Waterfront Harderwijk

Samenhang materialisatie openbare ruimte | 28 januari 2015 | in opdracht van VOF Waterfront

LODEWIJK BALJON landschapsarchitecten

2.1 Boulevard West

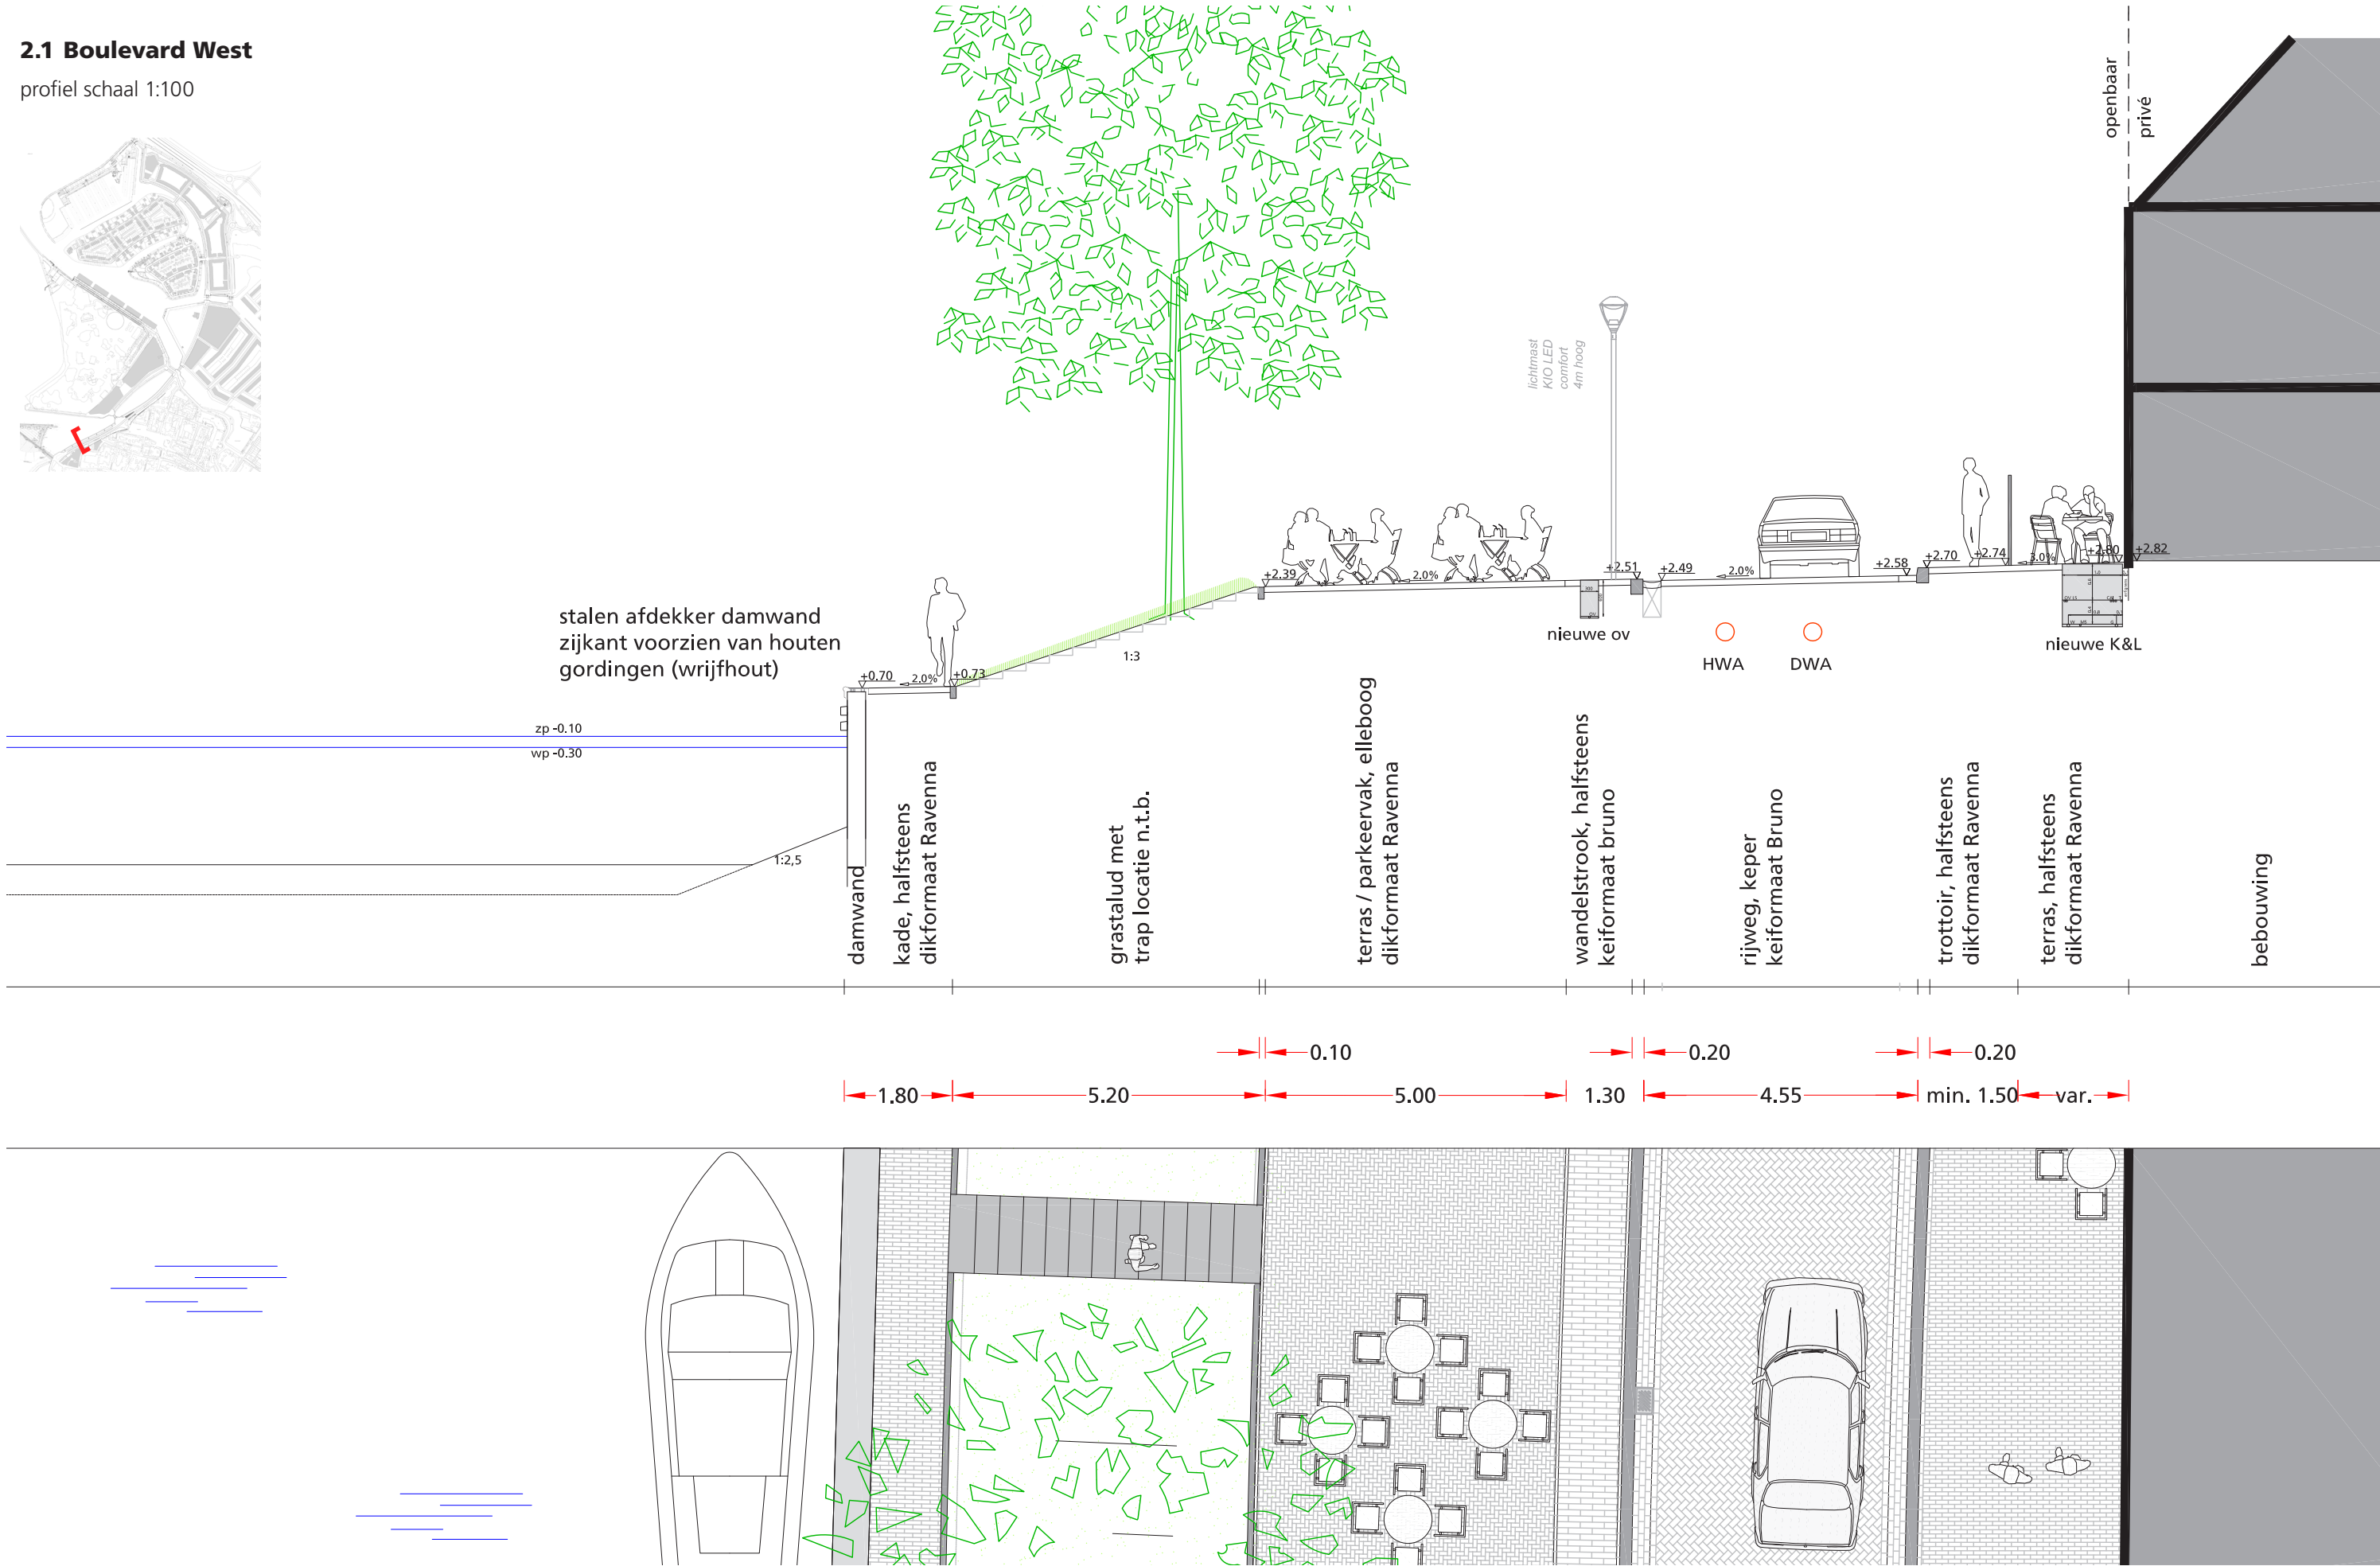
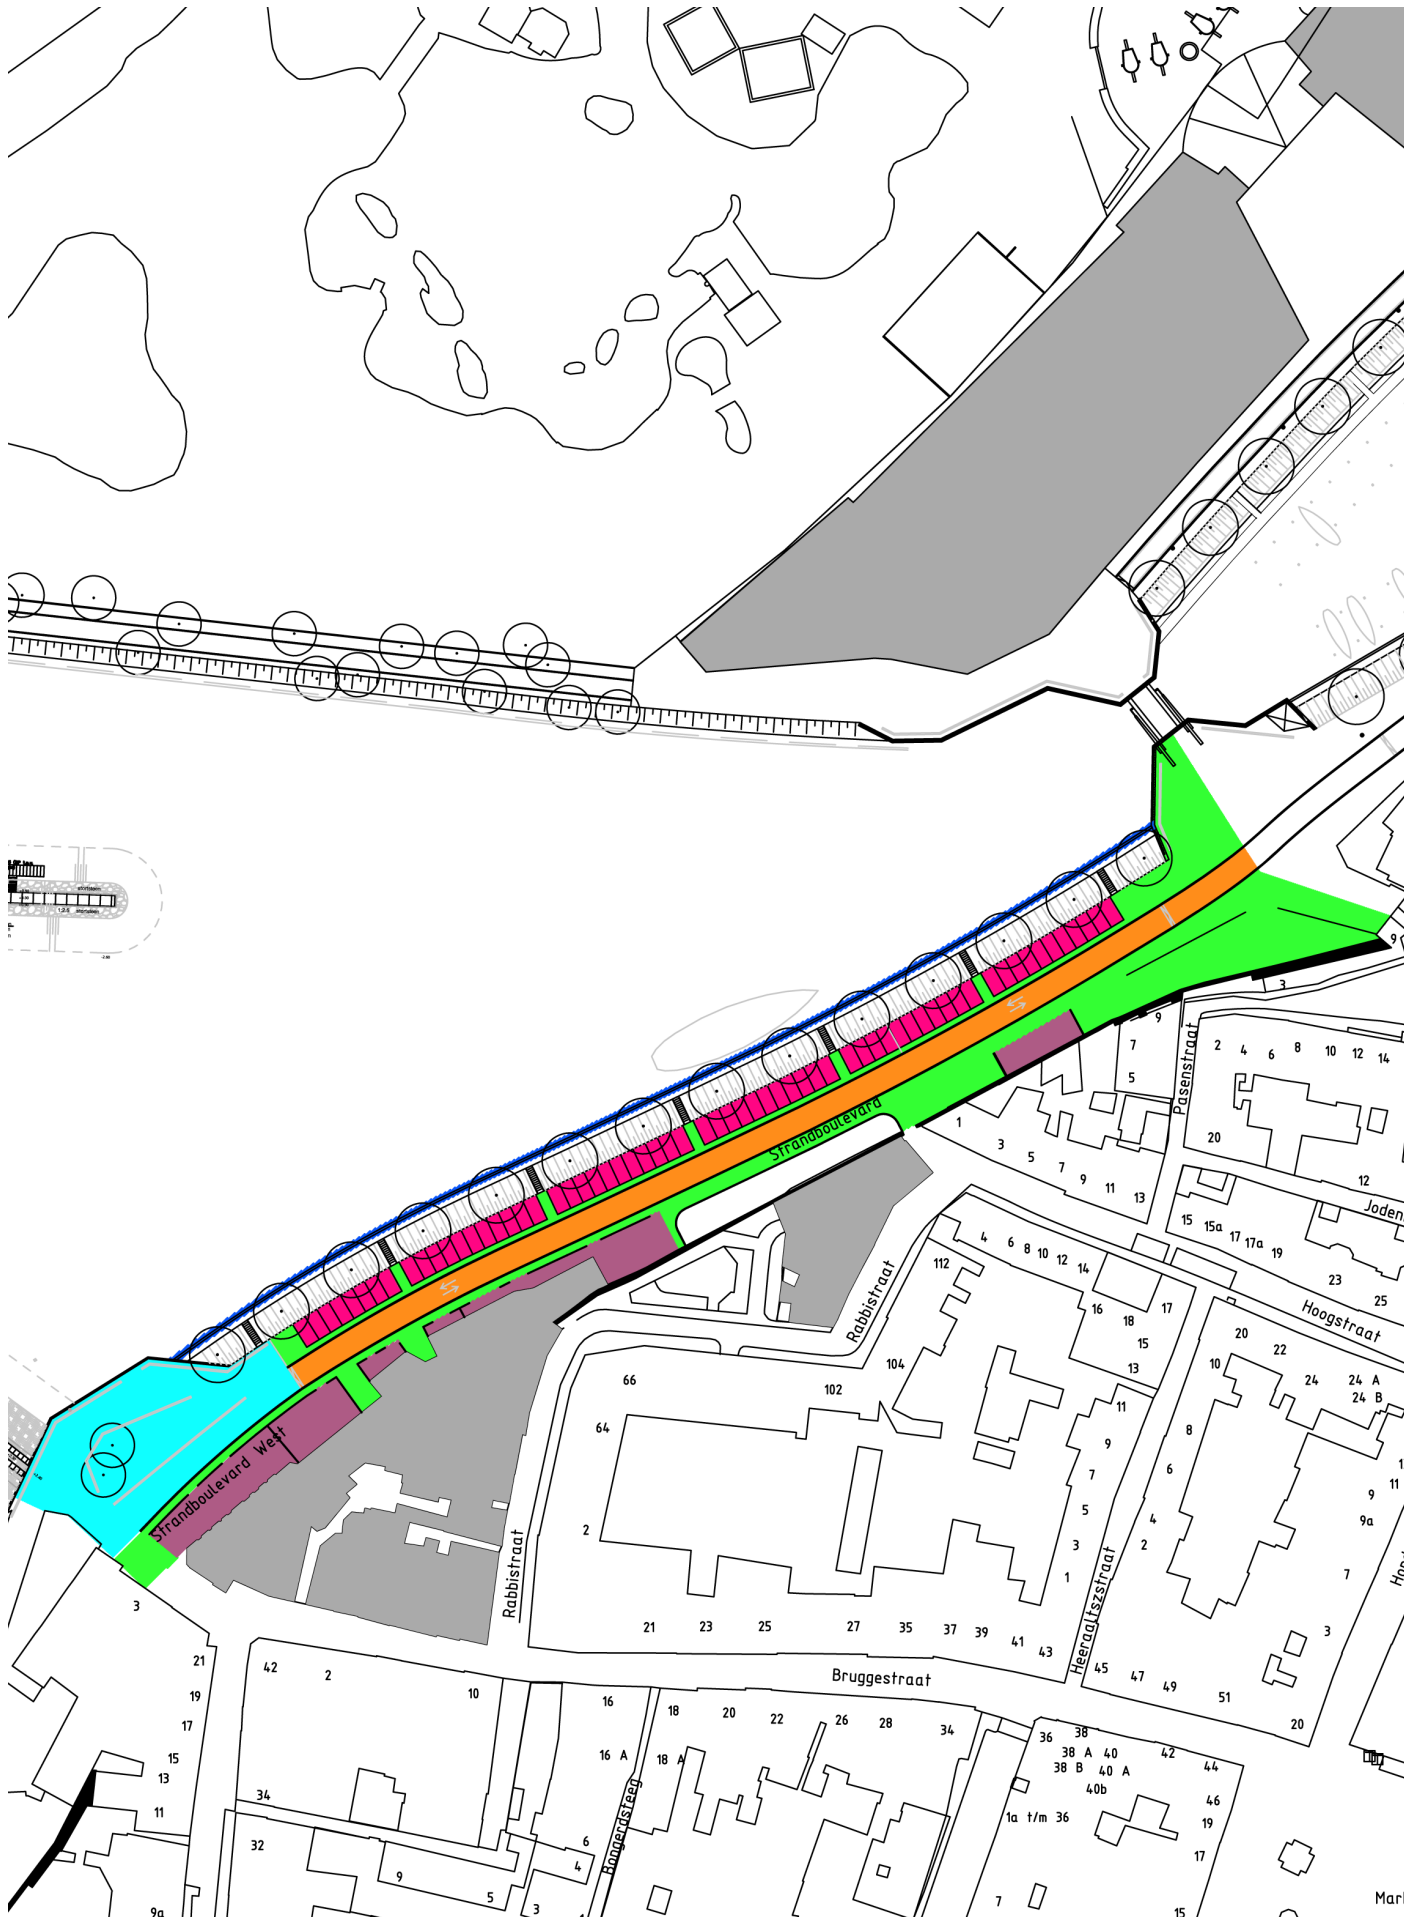
Voorstel tot wijziging kadeconstructie:

In het HLA is opgenomen dat de kade gemetseld uitgevoerd dient te worden en de langssteiger dient te vervallen. Het voorstel is om een gelijkwaardige kadeconstructie te maken dat doorloopt in de kade van Boulevard Oost. Dit versterkt de samenhang van de gehele boog van het Waterfront. Door de kade een beperkte hoogte te geven, ca. 80 cm boven waterpeil, kan de afwerking ook eenvoudig zijn. Het gras van het talud bepaalt het beeld, terwijl de constructieve wand verscholen is achter de houten wrijfgordingen. Het hout is daarmee het meest opvallende in het uiterlijk. Samen met de afdekker ontstaat een rustige, vriendelijke en functionele voorziening.

Wijzigingen t.o.v. Hoofdlijnenakkoord:

- Damwand met stalen afdekker en 2 houten wrijfgordingen i.p.v. gemetselde kadewand.
- Verlenging talud met behoud van 1:3 t.b.v. verlaging kade (waterpeil -0.10 / kadeniveau +0.70 NAP; gelijk aan Boulevard Oost). Ruimte voor deze verlenging gemaakt door voetpad bovenlangs bij terrassen op te heffen. Wandelen is voorzien op de Boulevard en onderlangs aan het water.
